# 无锡地铁集团有限公司

锡地铁函〔2021〕128号

## 关于泰伯大道与新锦路交叉口东北侧地块 出让地铁保护意见的函

泰伯大道新锦路交叉口东北侧地块选址与轨道交通关系图

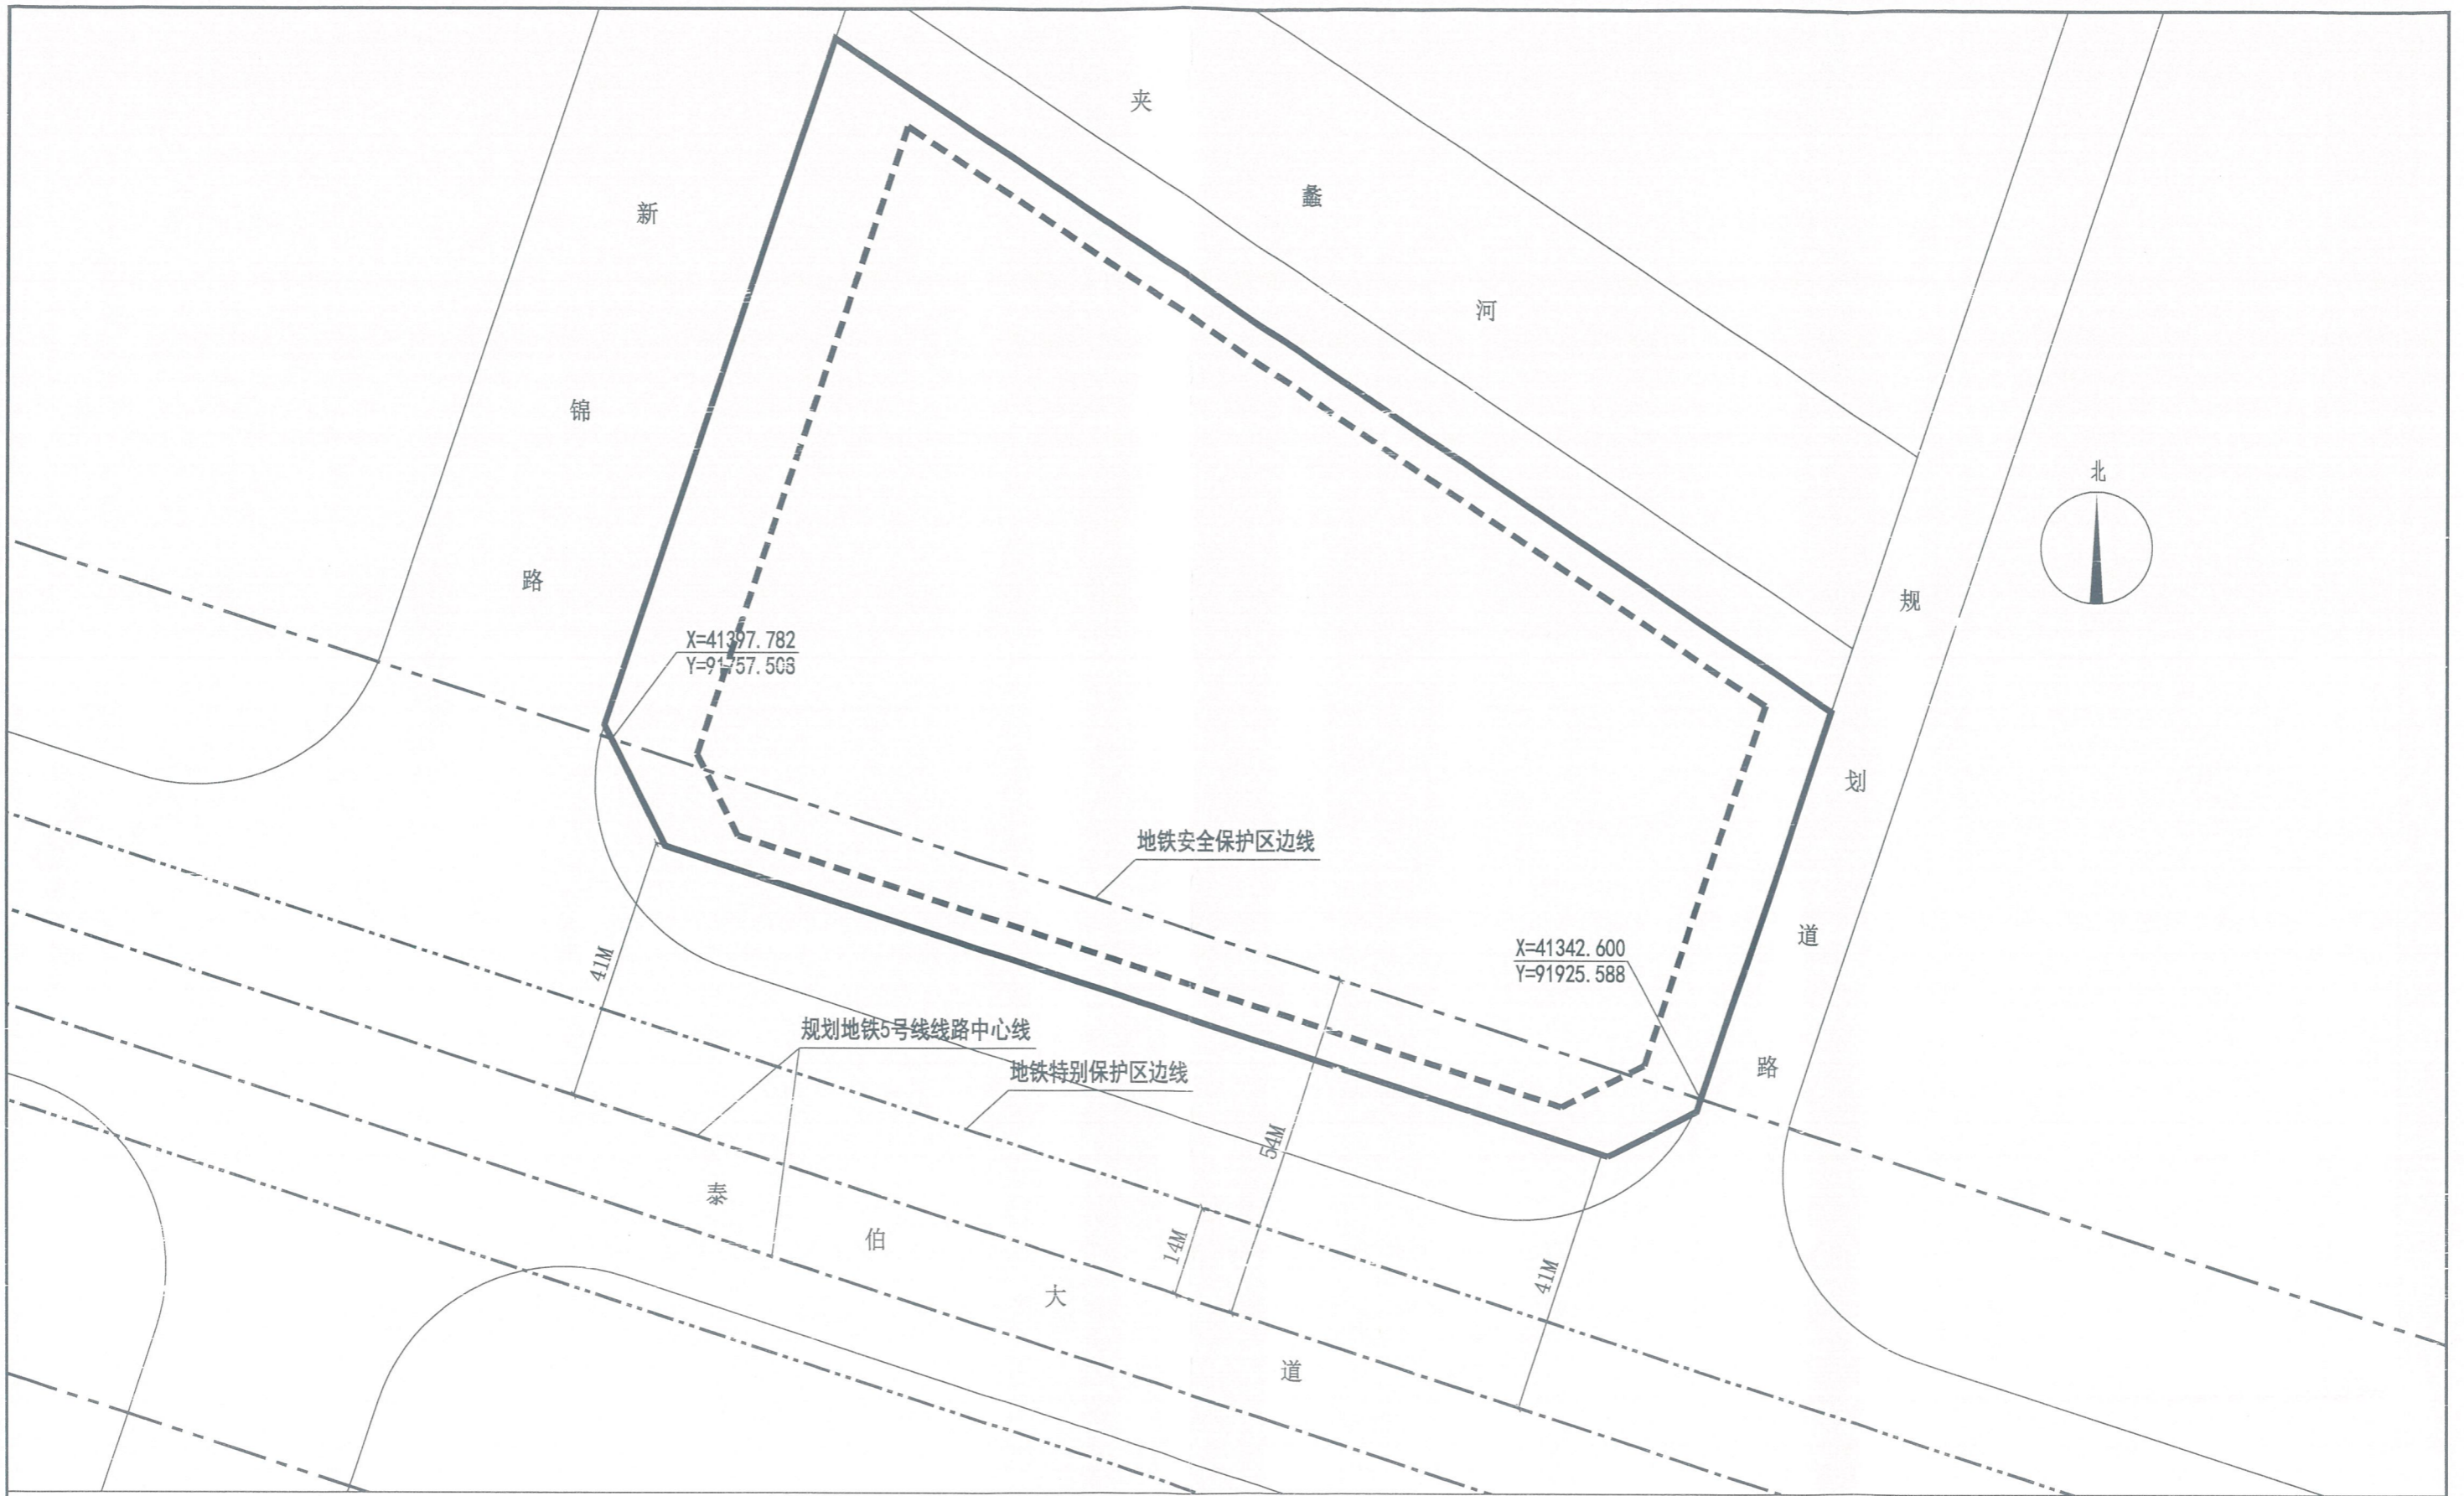
泰伯大道与新锦路交叉口东北侧地块（以下简称该地块）位于规划轨道线路的安全保护区内。

根据《无锡市轨道交通条例》关于安全保护区的管理规定，地块开发建设单位应当事先书面征求地铁集团的意见；地块内实施方案与地铁设施之间应满足结构安全退距、消防、环评等技术要求；地块开发建设单位应当分析、论证施工活动对轨道交通设施的影响，制定轨道交通设施安全保护区方案，并经地铁集团同意后，按照方案进行施工。

轨道交通规划线路处于前期研究阶段，存在调整可能，线路

最终实施方案以政府有关部门批复为准。

- 1、本图尺寸、标高均以米计。
- 2、本图坐标采用无锡市城市坐标系统，标高采用1985国家基准高程系统。
- 3、本地块南侧邻近规划地铁5号线，在地铁特别保护区范围内除《无锡市轨道交通条例》第二十六条规定允许的建设活动外，不得进行其他建设活动。
- 4、地块内实施方案与地铁设施之间应满足结构安全退距，消防、环评等技术要求。
- 5、若规范调整，按最新版的规范执行。
